Mitteilung

Betr.: Vorl. Freigabe

SX 3-03

Steuerung Arithmetik

M-490-1

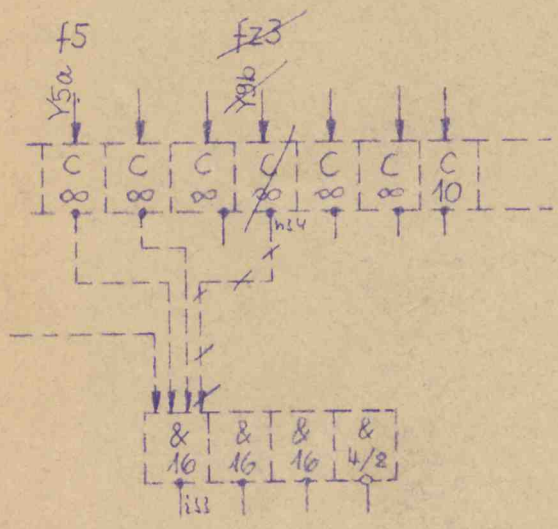
Änderung der Verdrahtung:

Die Verbindung Y9b - b33 ist zu streichen
 geändert Abschn. 11.8.

Die Bezeichnung am Eingang Y5a (f4) ist in f5 zu ändern.
